DOSSIER D'ENQUETE PUBLIQUE

AMENAGEMENT D'UNE ZONE A SAINT- JULIEN-LES-ROSIERS / ZONE COMMERCIALE, LOTISSEMENT ET AMENAGEMENTS ROUTIERS

**Réponse à la demande de compléments – Réf
Gunenv/30-2024-0100054243**

Objet : Réponses à la demande de compléments pour l'instruction d'une autorisation loi sur l'eau relative à l'aménagement d'une zone mixte comprenant un centre commercial, un lotissement et les aménagements routiers associés sur la commune de Saint-Julien-les-Rosiers

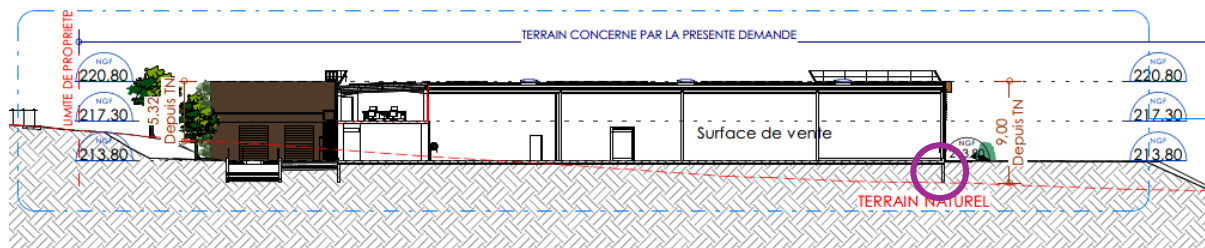
Demande : *Une partie du projet, notamment sur la Route départementale se trouve en aléa ruissellement identifié par la méthode Exzeco. Il est nécessaire d'appliquer la doctrine Risque inondation et urbanisme de 2018 et de vérifier l'absence d'impact du projet à l'aval de l'aménagement.*

L'étude faite avec différentes occurrences de pluie devra confirmer la non-aggravation de l'inondation.

Si une défaillance du système de collecte des ruissellements ou des précipitations de période de retour supérieure à celle du dimensionnement des ouvrages (100 ans) devaient survenir, les risques seraient localisés sur la partie basse de la parcelle au niveau du futur bassin de rétention du projet.

Pour répondre à cette problématique, la plateforme du projet a été calée à un niveau de 213.80 mNGF soit 1.75 m au-dessus du terrain naturel au niveau du bâtiment sur la partie la plus proche du bassin (cercle violet).

Illustration 1 : Ecoulements du bassin versant "Nord"

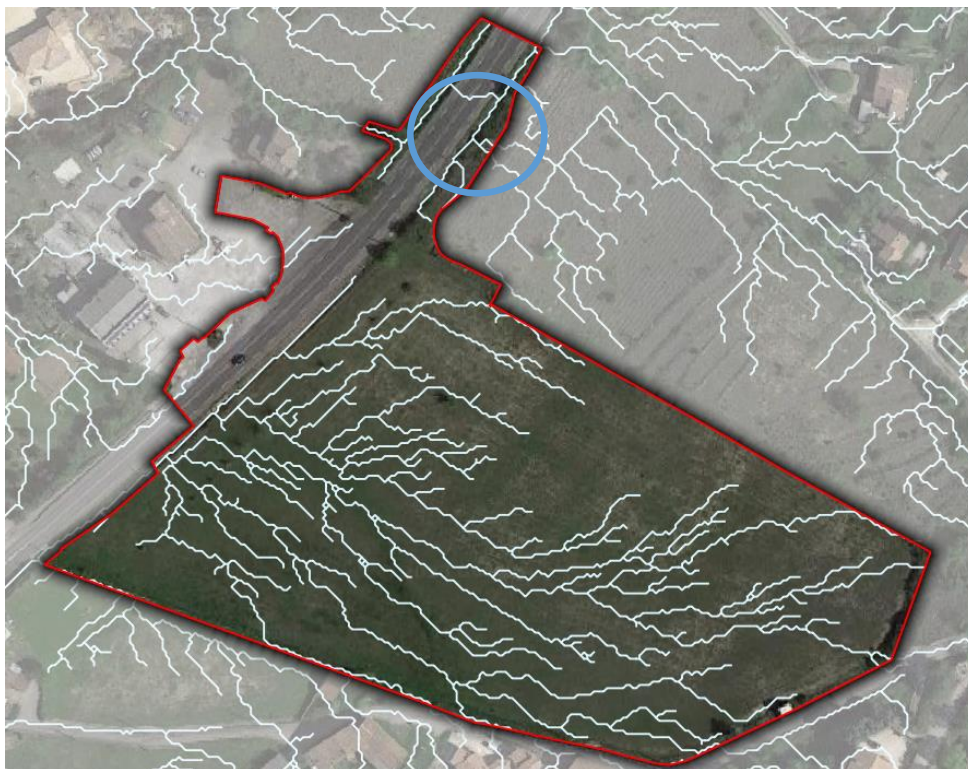
Demande : Dans le fonctionnement hydraulique, vous proposez de ne pas considérer le bassin versant Nord de 15.62 ha comme intercepté. Les ouvrages hydrauliques au point bas du secteur Nord ne sont pas en capacité hydraulique de reprendre les pluies des occurrences fortes aussi les débordements des fossés ruissellent sur le projet. Il vous est demandé de reprendre tous les calculs en incluant le bassin versant Nord.

Le bassin versant Nord est désormais considéré comme intercepté au titre de la Loi sur l'Eau.

D'un point de vue réglementaire, le dossier passe donc aussi en régime d'autorisation pour la rubrique 2.1.5.0 avec une surface interceptée totale de 21.09 ha.

Les ouvrages hydrauliques au point bas du secteur Nord ne sont effectivement pas en capacité hydraulique de reprendre les pluies pour de fortes occurrences.

Ainsi, une fois une hauteur d'eau suffisante atteinte, les ruissellements débordent sur la partie Nord du giratoire.

Néanmoins, le réseau pluvial a été dimensionné pour récupérer exclusivement les eaux de l'aménagement sans considérer le bassin versant Nord.

Dans le cas de débordement sur la route, le réseau serait en limite de capacité et la grande majeure partie des eaux franchiraient la route vers l'aval comme en état actuel.

Les branches 8 et 9 situées au droit du franchissement du bassin versant Nord peuvent interceptées jusqu'à 130 l/s.

Dans le cas d'un évènement pluvieux d'occurrence centennale, le débit des surfaces projet dirigé vers ce réseau est de 90 l/s. En conséquence, seulement 40 l/s supplémentaires peuvent être interceptées par ce réseau soit **0.9% du débit centennal du bassin versant Nord** (4 690 l/s).

Ainsi, les eaux de ce bassin versant peuvent ruisseler sur le projet mais ne peuvent être interceptées par les ouvrages mis en place. Ce bassin versant Nord n'a donc pas d'impact sur le fonctionnement de l'ouvrage de rétention.
